BREYTING Á DEILISKIPULAGI DALBRAUTARREITS VEGNA LEIRULÆKJAR 4 og 6

Vegna: Máls nr. 1324/2025, Dalbrautarreitir - Leirulækur 4-6 - USK25080276 (Kynning Breytinga)

Til: Umhverfis- og skipulagssvið Reykjavíkurborgar
Frá: Landspítali – Rekstrar- og mannauðssvið
Dags: 23. október 2025
Efni: Umsögn um breytingu deiliskipulags á Dalbraut

Dalbrautarreitir - Breyting á deiliskipulagi - Leirulækur 4-6 – Svör við athugasemdum

GILDANDI DEILISKIPULAG, SNIÐ A-A, mkv. 1:500

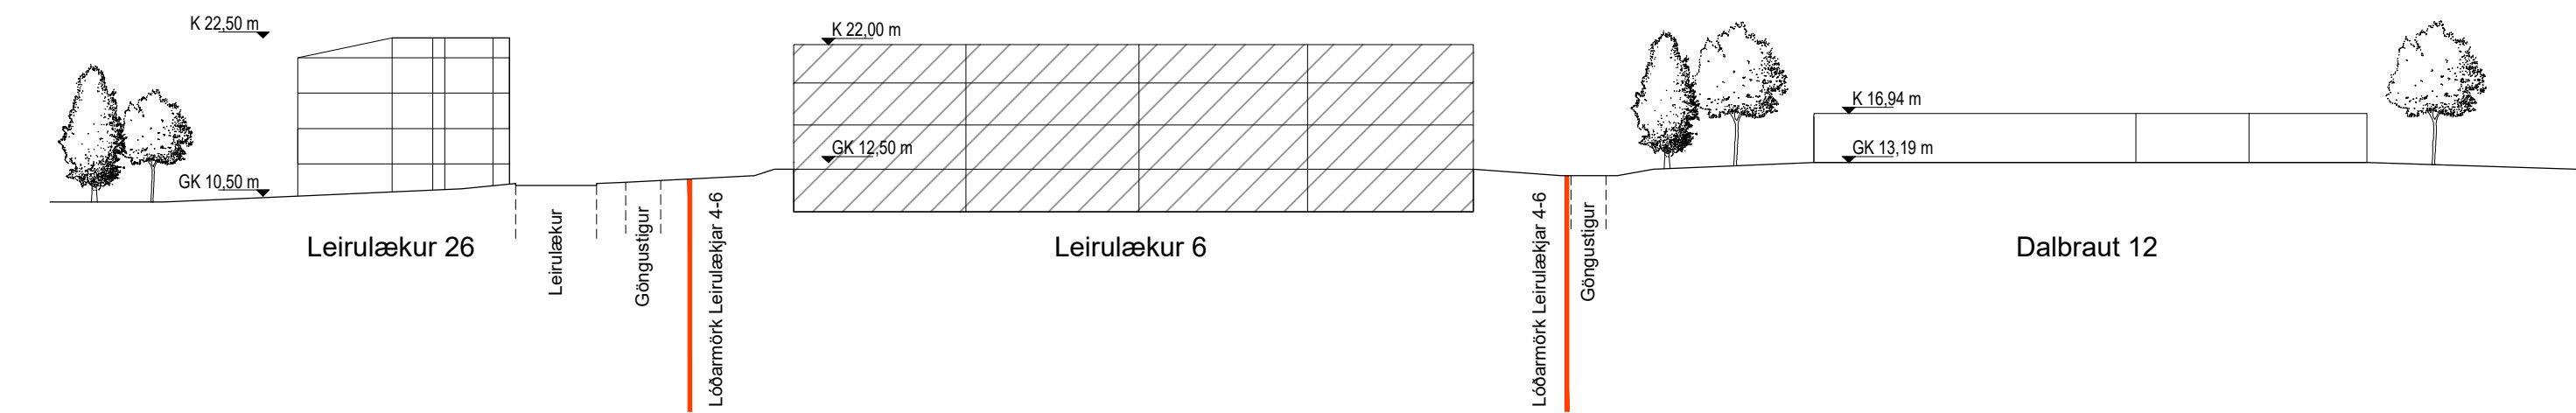
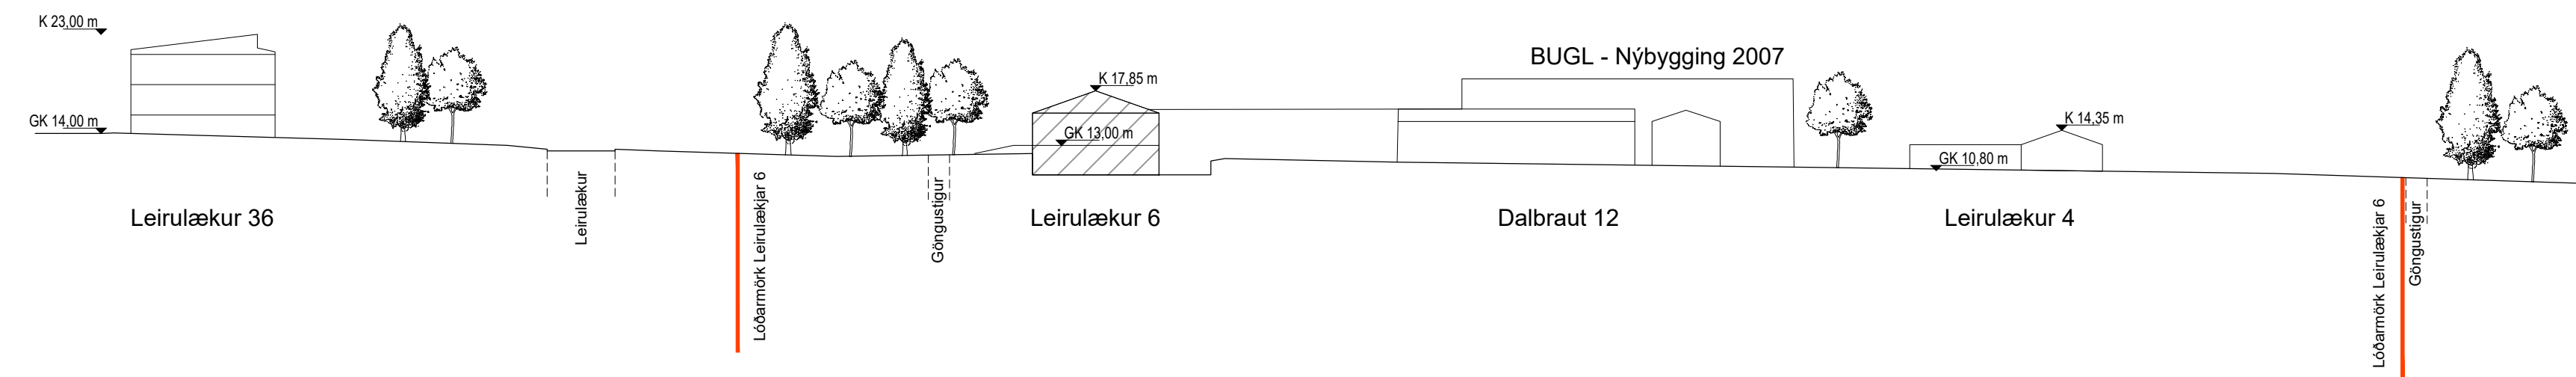
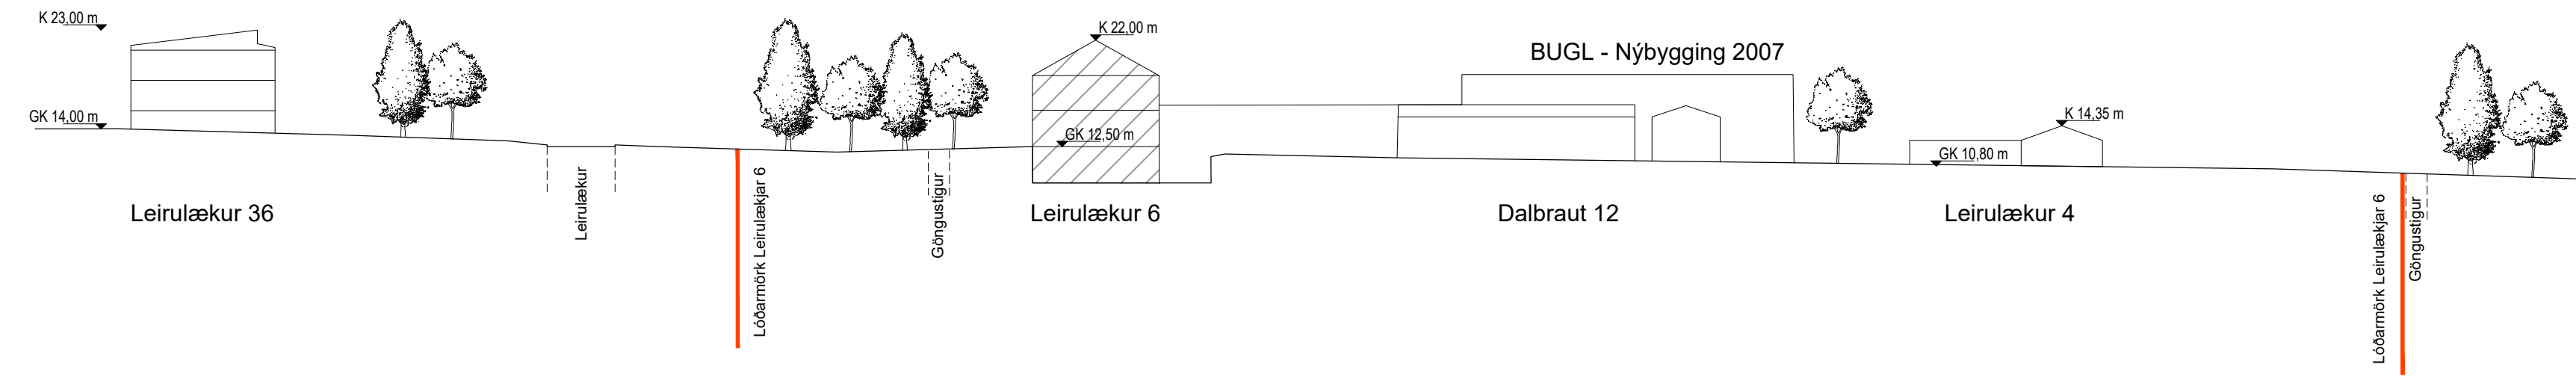
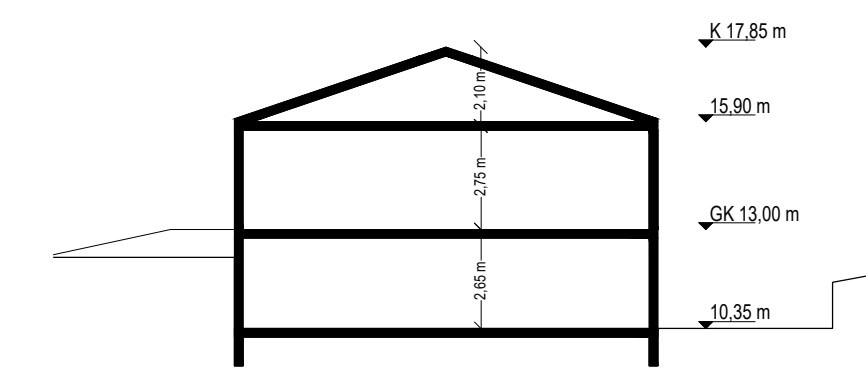
1. Uppdráttur er ekki réttur, sýnir ekki núverndi byggingar á lóð okkar eins og þær eru, sneiðingar eitthvað undarlegar. Það vantar t.d. tveggja hæða Göngudeildarbyggingu frá 2007 + kjallara á sniðteikningu á lóð loð BUGL.

Helgi bendir á misræmi í uppdrætti og gildandi deiliskipulagi fyrir lóð Dalbraut 12, BUGL, ásamt því að snið sýni ekki rétta mynd af núverandi aðstæðum.

Uppdrættir verða leiðrættir og aukinn byggingarréttur á lóð BUGL teiknaður inn á uppdrætti ásamt því að snið verða leiðrétt með nýrri byggingu á lóð.

Tillaga A

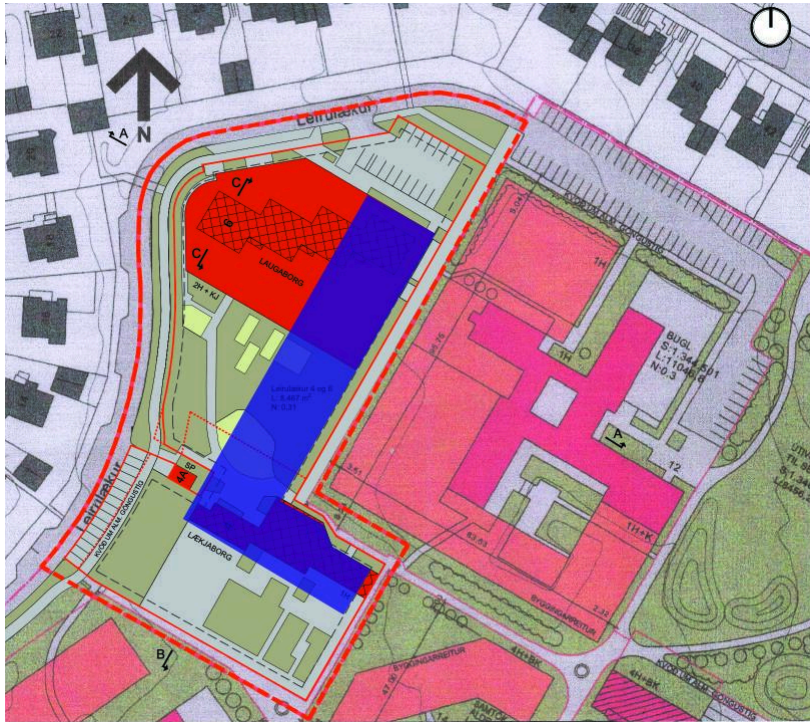
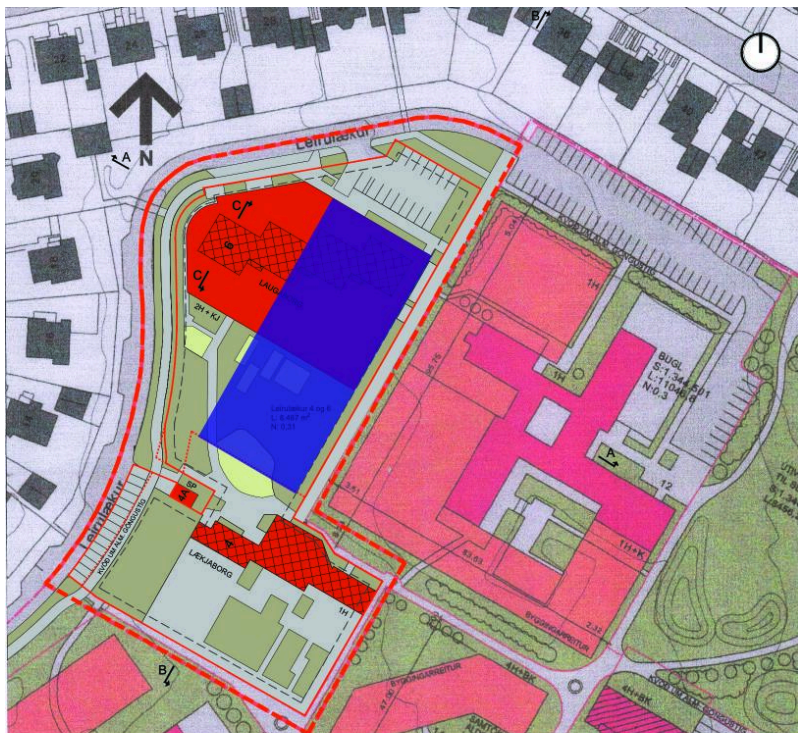
Alltof nálægt götu í Leirulæk við bogann

Breyttri götumynd með skertu útsýni og birtu.

- Hæð fyrirhugaðs leikskóla er verulega of há, sérstaklega í ljósi núverandi bygginga í nágrenni:
 - Laugaborg - kjallari og ein hæð
 - Bugl - ein hæð ofan jarðar (ekki vitað hvort um kjallara sé að ræða á byggingunni)
- Hæðarmunur á Leirulæk og Bugðulæk - töluverður munur á hæð gatanna, sérstaklega þar sem fyrirhugaður leikskóli á að rísa.
- Sjá mynd A1 sem tekin er af 2. hæð í Bugðulæk 16 sem sýnir að frá hæðinni sést yfir Laugaborgina gömlu í hús í Rauðalæk, blokkir við Kleppsveg, yfir Bugl við Dalbraut, upp í Sporðagrunn og Hrafnistu, Das.

1. Að nýr leikskóli verði sambærilega hár og núverandi leikskóli er, það er: kjallari - sem má vera grafið frá á tveimur hliðum og aðeins ein hæð ofan á kjallara auk láreists þaks, s.s. með mæni, valma eða skáhallandi.
2. Staðsetning leikskóla - byggingareytur færður. Sjá myndir á bls. 2 að merk: Tillaga A og Tillaga B

Sýnir hvernig færa mætti byggingareit svo nýta mætti báðar lóðir í Leirulæk 4-6 undir leikskólann.

Byggingarreitur vegna tillögu er rýmri en endanleg hönnun mun verða en er þó dreginn þrjá metra frá lóðarmörkum eins og algengt er og sambærilegt við nálæga lóð BUGL.

Reiturinn er rýmri en endanleg hönnun og gæði rýma með tillit til t.a.m. birtu, ætti að vera hægt að leysa í hönnun hússins. Staðsetning byggingarinnar er þá byggð á því að gefa nemendum sem mest pláss á lóð til leiks.

Samþykkt afstöðumynd frá 1963

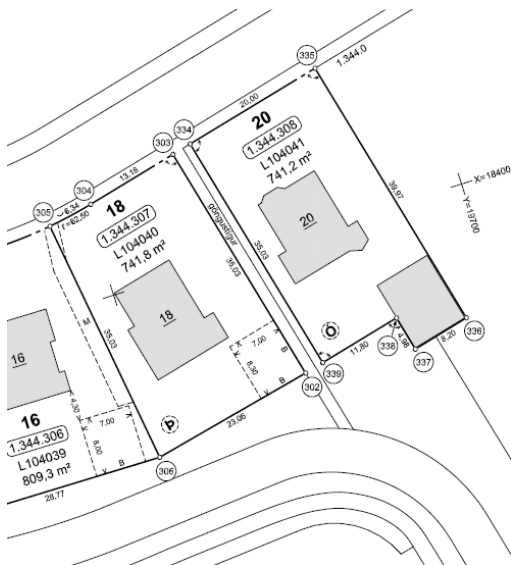
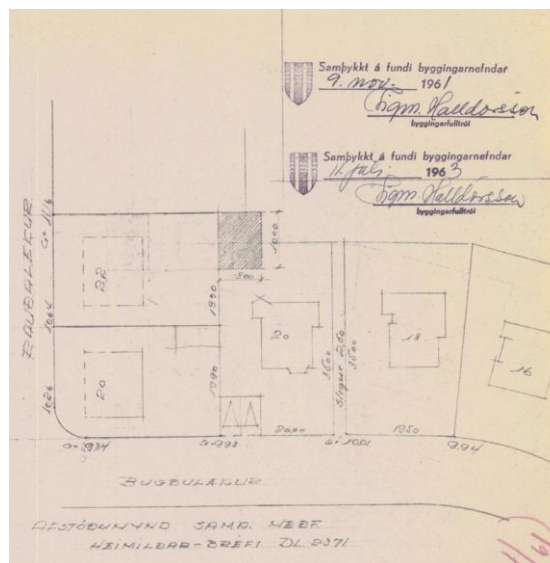
Athugasemdir Arnórs Gauta snúa að helstu að samgöngumati sem lagt er fram með deiliskipulagi og þá sérstaklega að stíg á lóðarmörkum Bugðulæks 18 og Bugðulæks 20. Í samgöngumati er hvatt til bóta á þeim stíg og Arnór mótmælir því að stígunum sé gefið aukið vægi á grundvelli þess að hann sé ekki í samræmi við gildandi deiliskipulag

og erfitt sé að breikka og bæta stígin vegna áðurgerðra framkvæmda í kringum hann, þá sérstaklega vegna bílskúrs á lóð 18.

Arnór gangrýnir einnig frágang á núverandi göngustíg, þar sem rafmagnskassa og lögnum var komið fyrir við innkeyrslu eigenda við Bugðulæk 18 án samráðs við eigendur og ósnyrtilegum rafmagnskassa komið fyrir á lóðarmörkum.

Verið er að vinna að breyttu lóðarblaði fyrir lóð Bugðulæks 20 í samræmi við samþykktan aðaluppdrátt og fylgiblöð með honum frá 11. júlí 1963, þar sem lóðarmörk eru færð og stígur skilgreindur á núverandi stað sem er 2.5m á breidd. Aukið rými fyrir stígin kæmi þá af lóð Bugðulæks 20 með nýju lóðarblaði og gæfi tilefni til að betrubæta stígin. Stígurinn er utan þeirra marka sem þessar breytingar ná til svo leiðrétting á þessu verður ekki gerð með þessu erindi.

Athugasemdum um aðstæður við stíg í dag verður komið áleiðis til skrifstofu borgarlands.

Skuggavarp á jafndægri

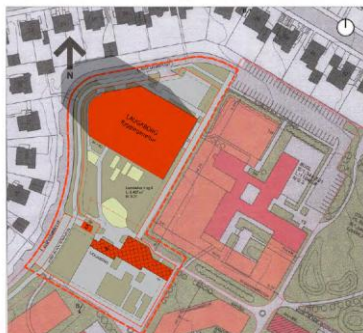
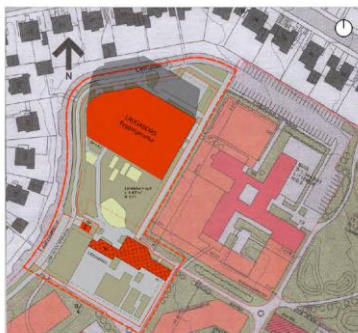
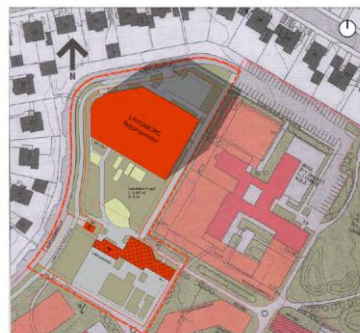
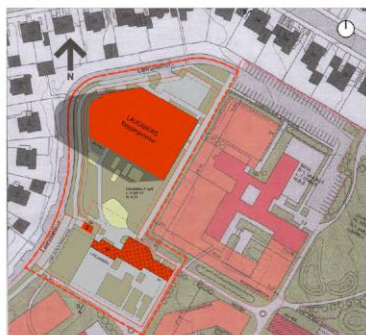
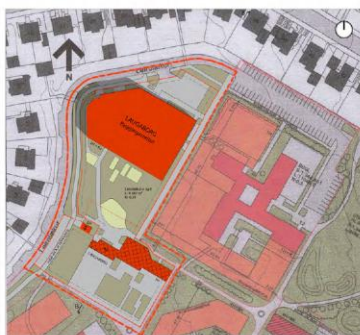
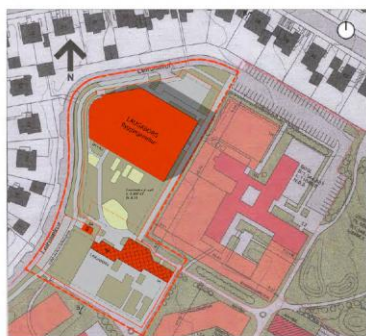
Í rökum með máli er byggingarreitur og staðsetning á lóð þá einnig gagnrýnd vegna nálægðar við götu og birtuskilyrða í stofum.

Ásrún telur þá að útsýni og morgunsól muni skerðast fyrir íbúa Bugðulækjar og skerða verðmæti eigna þeirra.
